Modulo per la presentazione delle osservazioni per i piani/programmi/progetti sottoposti a procedimenti di valutazione ambientale di competenza statale

IL Sottoscritto Fabrizio Nasti

ID: Codice procedura (ID_VIP/ID_MATTM): 12691

“Progetto di un impianto eolico denominato "Pitigliano" ubicato nei comuni di Pitigliano (GR) e Sorano (GR) costituito da 20 (venti) aerogeneratori di potenza nominale 7,0 MW per un totale di 140,0 MW con relative opere connesse ed infrastrutture indispensabili”

Immagine 1. Vincoli ex art. 136 del CBC dal PIT della Regione Toscana e zona approssimativa dove è progettato l'impianto industriale.

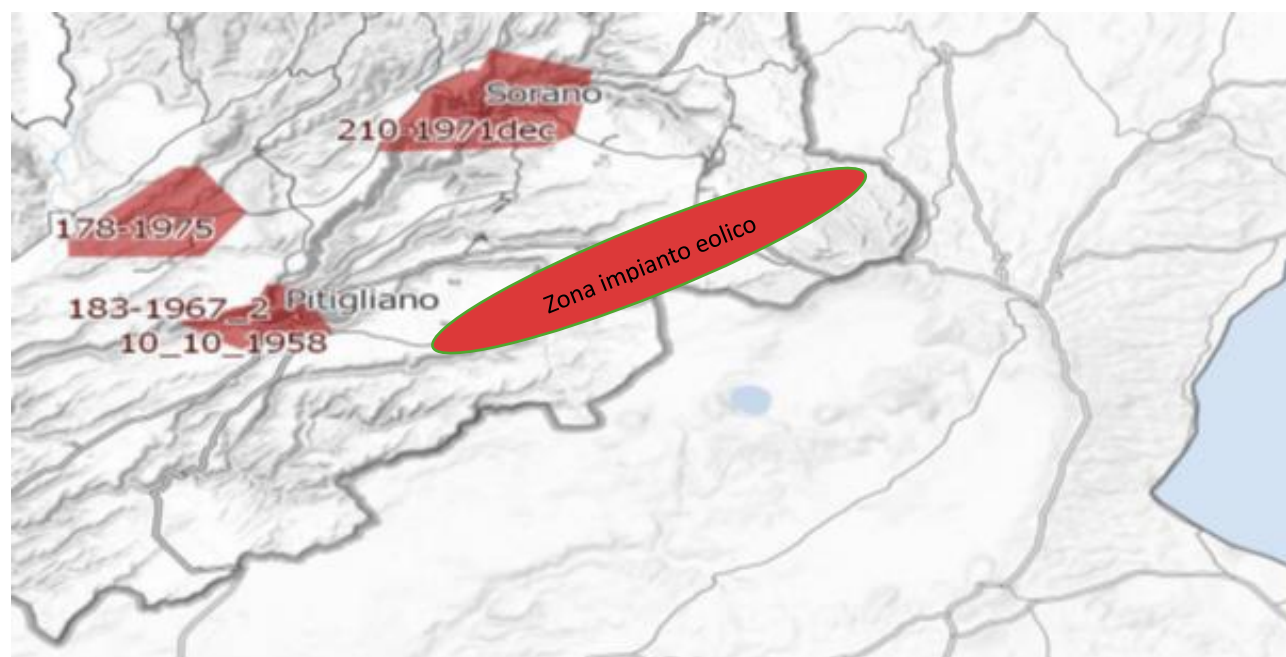
Al contrario si evidenzia che l'impianto eolico industriale citato non solo ricadrebbe con tutti e 20 gli aerogeneratori all'interno delle fasce di rispetto di 3 km dei due vincoli paesaggistici di notevole interesse pubblico esistenti nella Regione Lazio e con una parte di essi nel vincolo paesaggistico del centro abitato di Sorano (GR), quindi in aree non idonee all'installazione di impianti di energia rinnovabile. Addirittura, alcuni aerogeneratori sarebbero ubicati a poche centinaia di metri dai perimetri dei due vincoli paesaggistici laziali ex art 136 del CBC. (Nell'Allegato n. 3 sono riportate le immagini che illustrano in maniera dettagliata quanto affermato).

Inoltre alcuni aerogeneratori del progetto eolico industriale *Pitigliano* lambiscono le fasce di rispetto di un altro bene di notevole interesse pubblico quale è la *Conca del Lago di Bolsena*, e impattano visivamente con il Centro Storico di Gradoli e la sua Rocca Farnese, che si trovano in un raggio di 4 km.

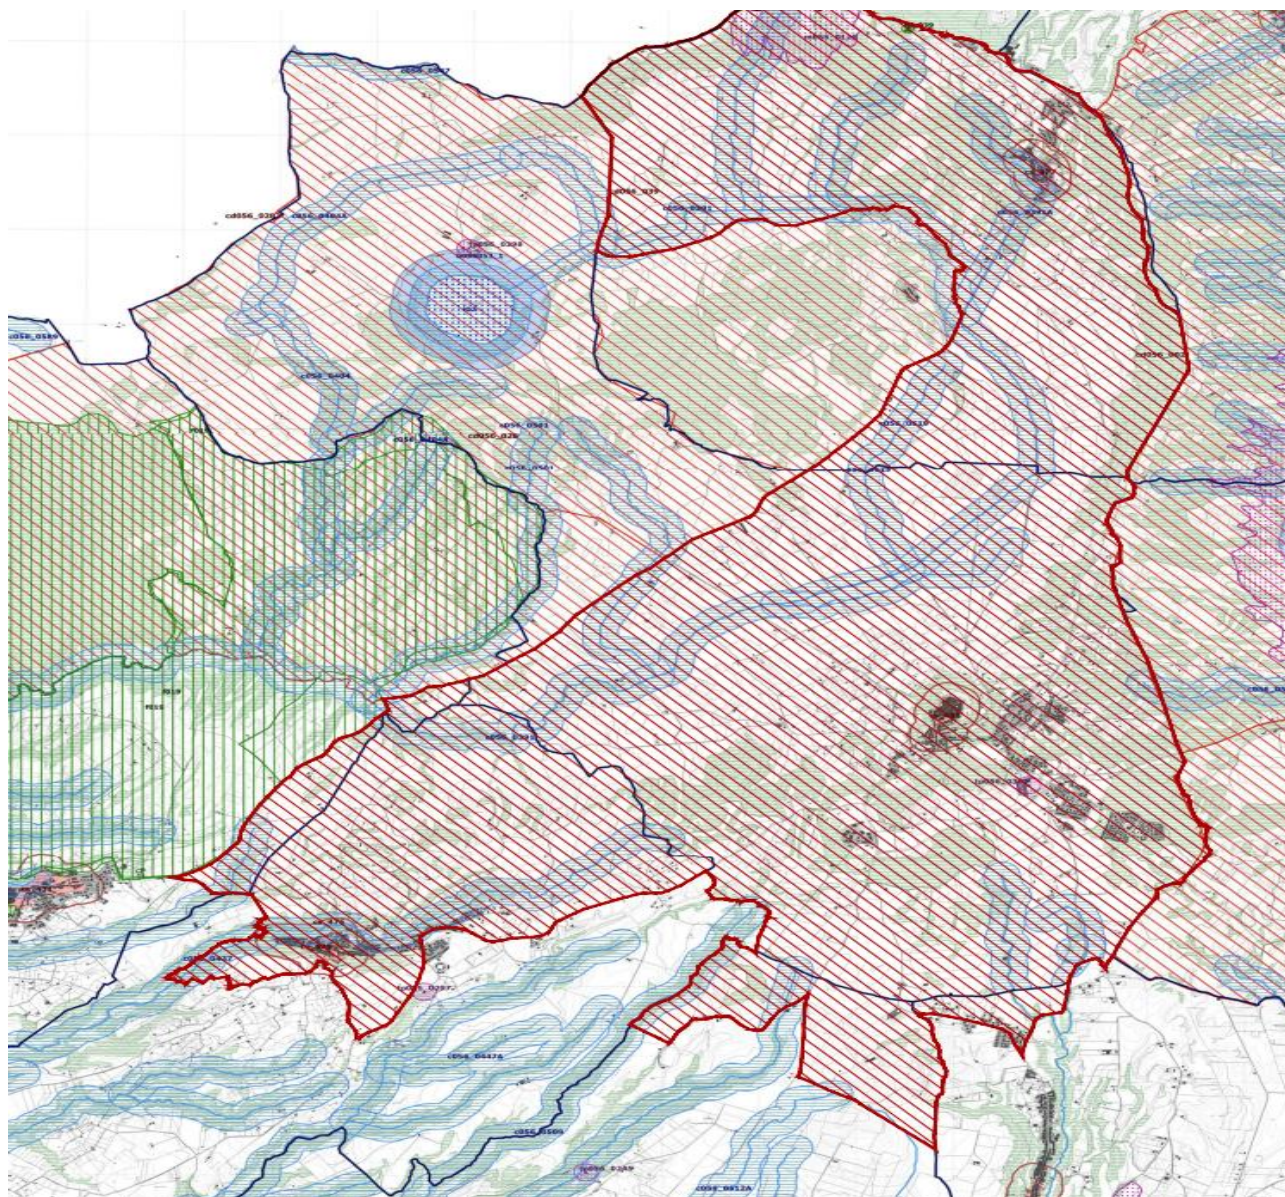
Come è illustrato nell'immagine si ribadisce che l'impianto industriale *Pitigliano* ricade completamente all'interno delle fasce di rispetto dei due vincoli di notevole interesse pubblico e lambisce quelle di un terzo vincolo e quindi come affermato dal Consiglio di Stato nelle sentenze citate, l'impianto è insediato in area non idonea ai sensi dell'art. 20 comma 8 lettera c quater del D.Lgs. n. 199/2021 e ss.mm.ii al contrario di quanto sostiene la proponente.

Si ricorda inoltre che il vincolo dell'*"Orlo della Caldera di Latera"* ha cucito insieme i due vincoli enunciati e già esistenti della *Conca del Lago di Bolsena* (D.M. 24.10.1960 e D.M. 22.05.1985) e la *Conca del Lago di Mezzano* e territorio circostante (DM 22.05.1976 "*Conca del Lago di Mezzano e territorio circostante*" e DM 22.05.1984 "*Selva del Lamone*") testimoniando, se ce ne fosse stato ancora bisogno, il notevole pregio paesaggistico di tutta l'area. Pregio paesaggistico arricchito dal valore naturalistico della confinante Riserva Naturale regionale *Selva del Lamone* con la sua Area Contigua e i vari siti *Natura 2000* e le due aree di importanza internazionale per gli uccelli, *IBA 099 Lago di Bolsena* e la *012 Selva del Lamone*. Inoltre, si segnala anche l'impatto sulle tradizioni agroalimentari con la zona DOC vino bianco di Pitigliano, del Pecorino Toscano DOP, dell'olio extravergine di oliva DOP Canino, la Lenticchia di Onano, il vino Aleatico e il fagiolo del Purgatorio di Gradoli e altri pregiati prodotti tipici locali del *Biodistretto del Lago di Bolsena* che comprende anche i comuni laziali interessati dall'impianto industriale.

Immagine 3. Cumulo di una parte di impianti eolici, fotovoltaici e geotermici industriali in progettazione ed esistenti intorno all'eolico industriale *Pitigliano*.

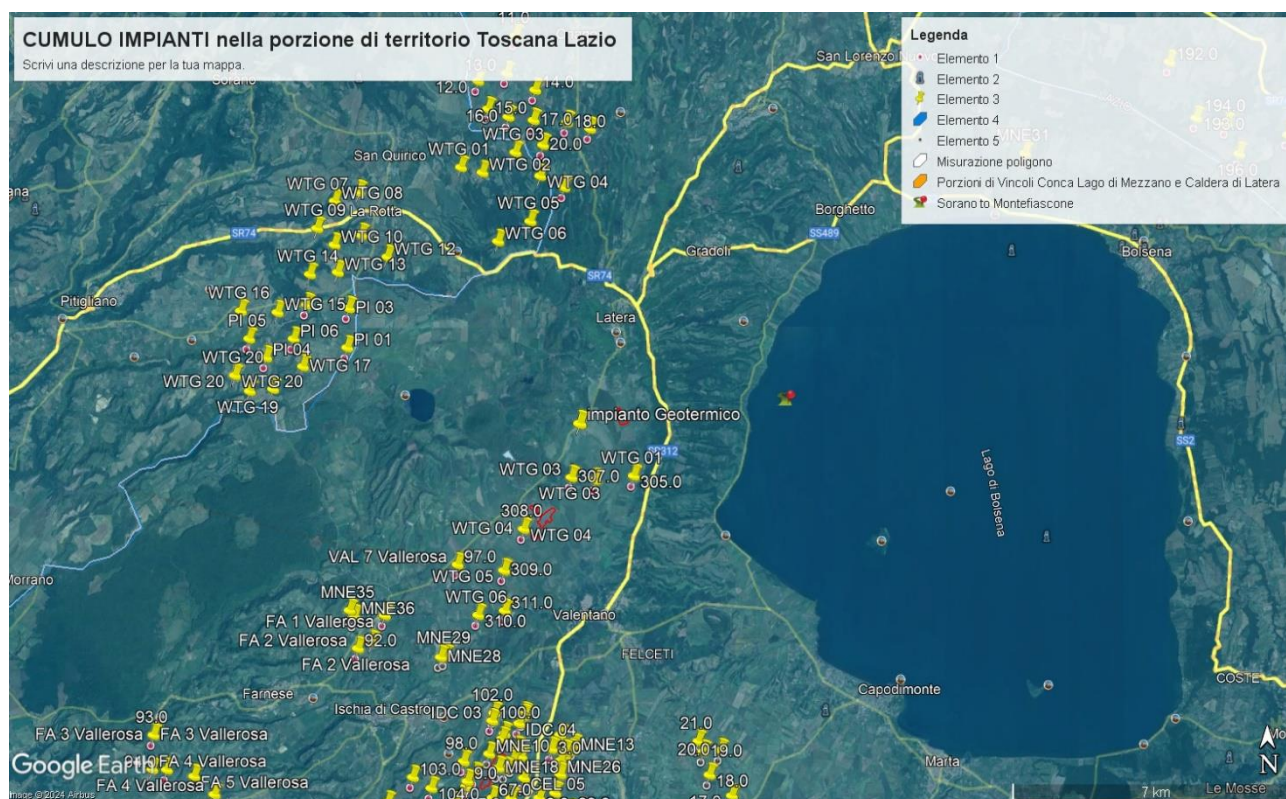
considerazione uno spazio di 10 km intorno al suo impianto per gli impatti che si creerebbero.

Nella Parte IV delle Linee guida citate al punto 16.1, nello stabilire i requisiti per la valutazione positiva dei progetti nel procedimento di VIA si parla di individuazione delle aree idonee per l'insediamento degli impianti tenendo conto di aree degradate da attività antropiche pregresse o in atto (brownfield) tra cui siti industriali, cave, discariche, siti contaminati. Stessa raccomandazione viene ribadita anche nell'art.20 del D.Lgs n. 199/2021. Ma appare inascoltata dalla proponente. Infatti, insiste molto nel dire che il suo impianto industriale è compatibile con il territorio nonostante le numerose incompatibilità paesaggistiche, culturali, economiche e naturalistiche che esso incontra.

ALLEGATO 3 VINCOLI PAESAGGISTICI ex ART. 136 del CBC Pitigliano e Sorano

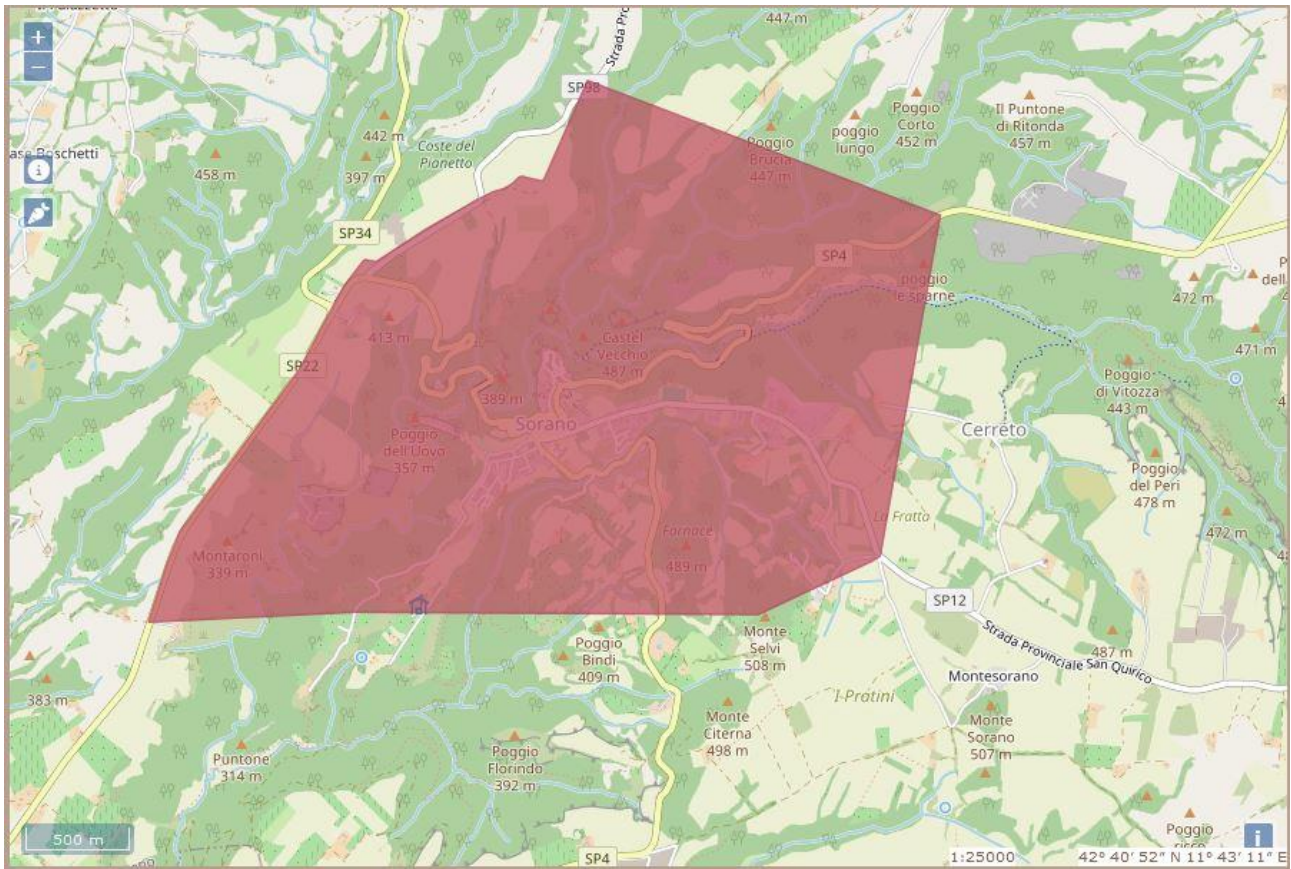
per il Comune di Pitigliano Codice Vincolo **90484** “Zona del Centro Storico di Pitigliano ed area circostante caratterizzata da memorie storiche e da monumenti insigni”, l’unico aerogeneratore interno alla fascia di rispetto di 3Km è il n.WTG.16 ml.2.900,00;

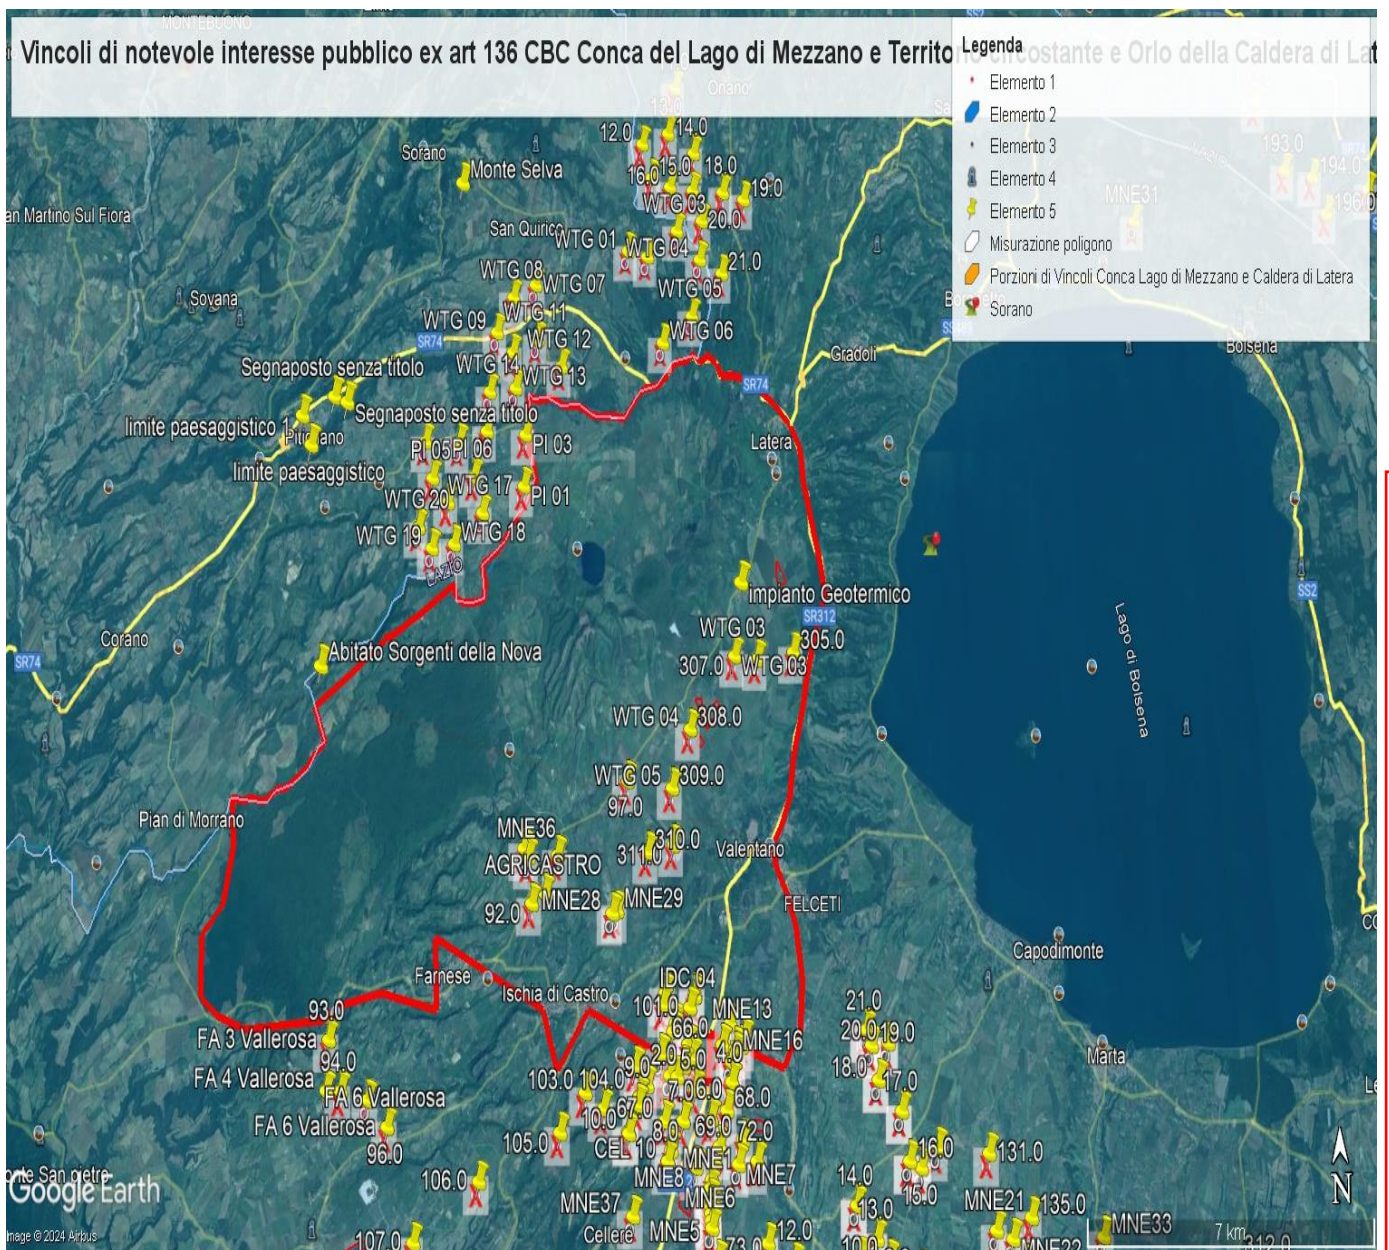
per il Comune di Sorano Codice Vincolo **90500** “Zona dell’abitato di Sorano caratterizzata da singolare omogeneità architettonica e vallate ricche di vegetazione”,

gli unici aerogeneratori interni alla fascia di rispetto di 3Km sono il n.WTG.07 ml.2.500,00 e il n.WTG.08 ml.2.300,00.

IMMAGINE n 2. Mappa eolici elaborata dall'Associazione Amici della Terra. La mappa evidenzia il cumulo degli impianti tra Lazio e Toscana.

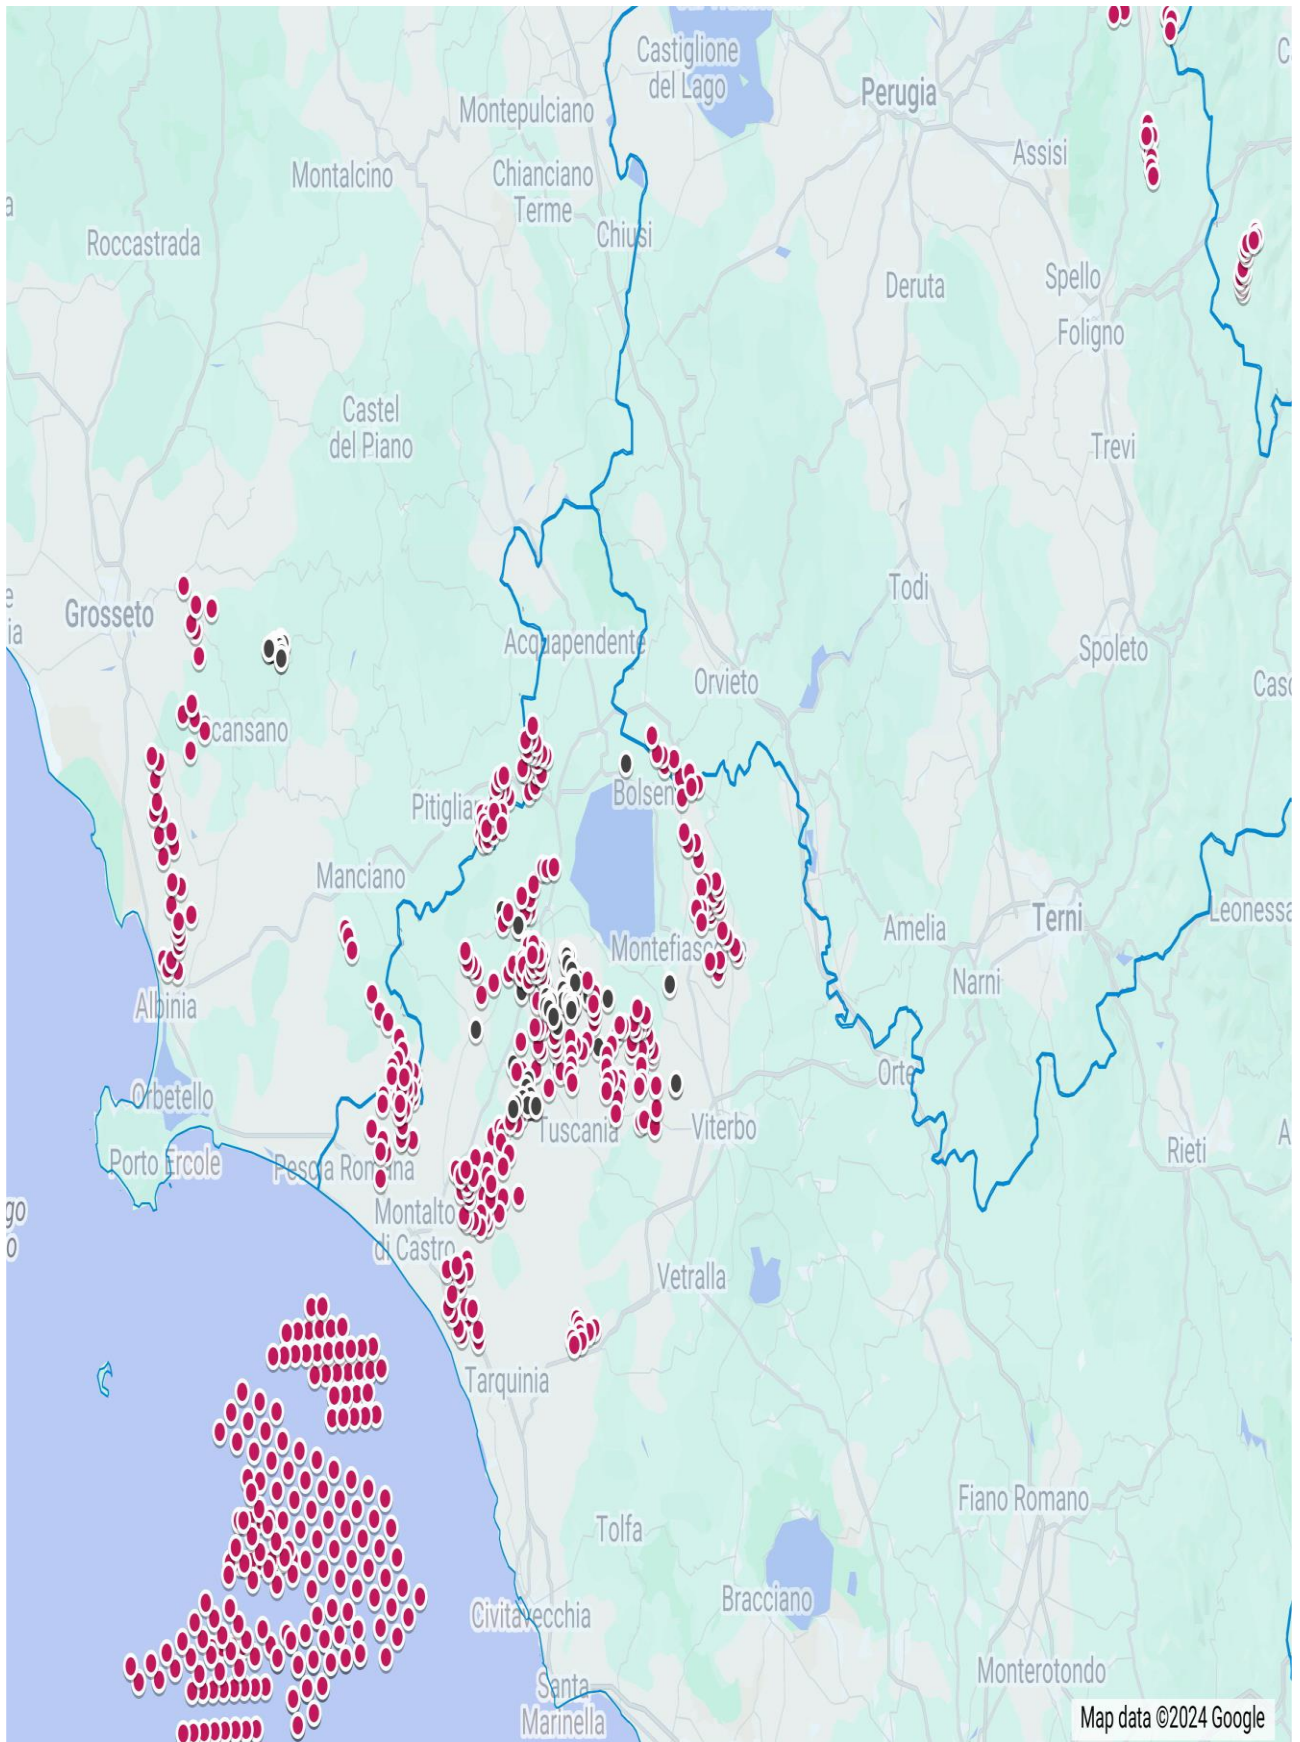
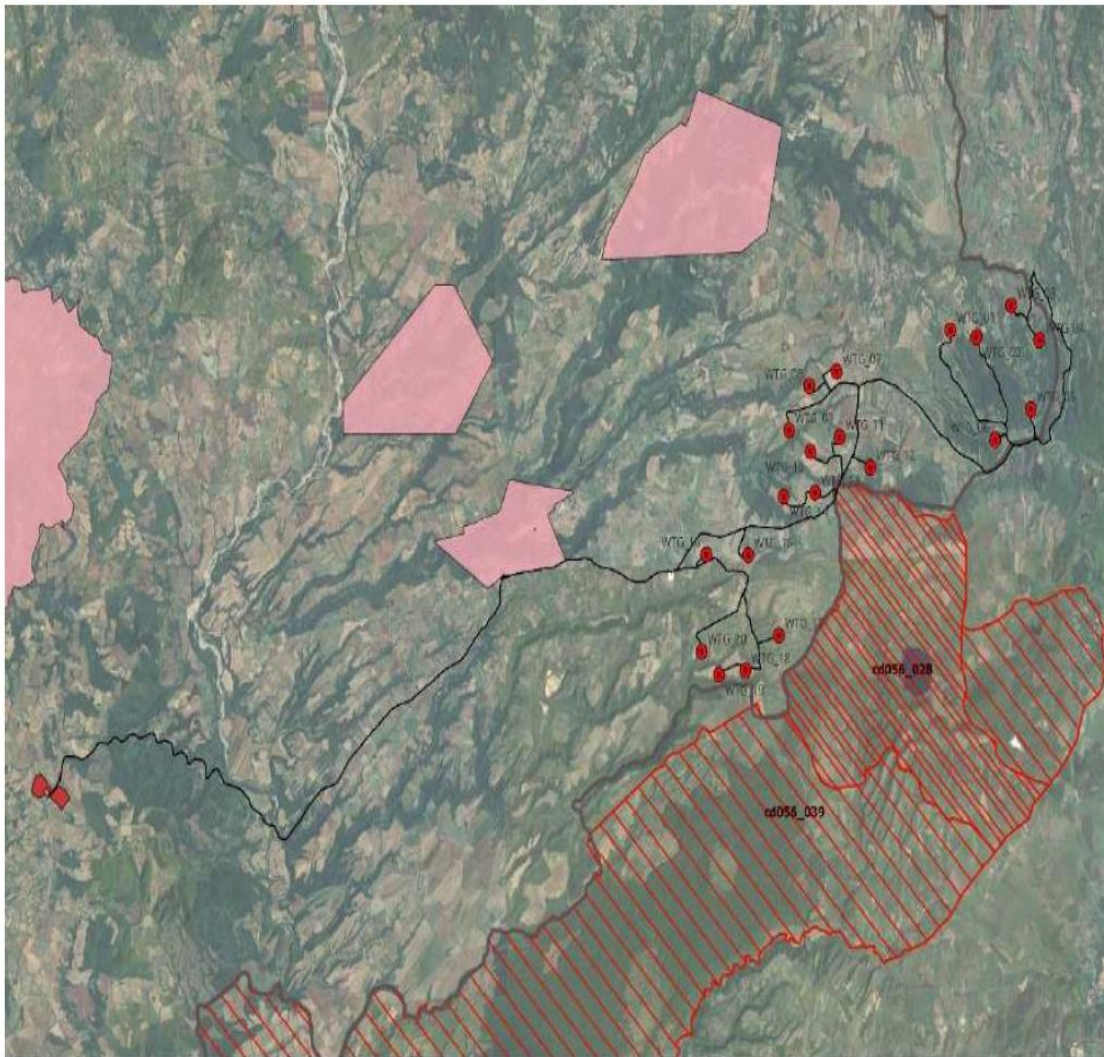
Riguardo al cumulo degli impianti FER, le mappe prodotte dalla proponente riguardano, come già evidenziato, soltanto una parte molto piccola degli impianti FER dell'area intermedia e vasta e in particolare di quelli eolici che contribuiscono a creare un notevole cumulo e la saturazione del territorio tosco laziale. Riguardo al cumulo dei soli impianti eolici si riporta la mappa dell'intervisibilità degli impianti eolici elaborata dall'associazione nazionale *Amici della Terra*.

Se agli impianti eolici rappresentati qui sopra, che non comprendono né l'impianto eolico *Pitigliano* né le altre 14 pale del progetto eolico in verifica amministrativa sempre nel territorio di Pitigliano, si aggiungono le migliaia di ettari (7000 finora) di territorio occupato dagli impianti fotovoltaici e agrivoltaici e dalle altre tipologie **appare chiaro il numero spropositato degli impianti FER nella Toscana meridionale e nella Tuscia.**
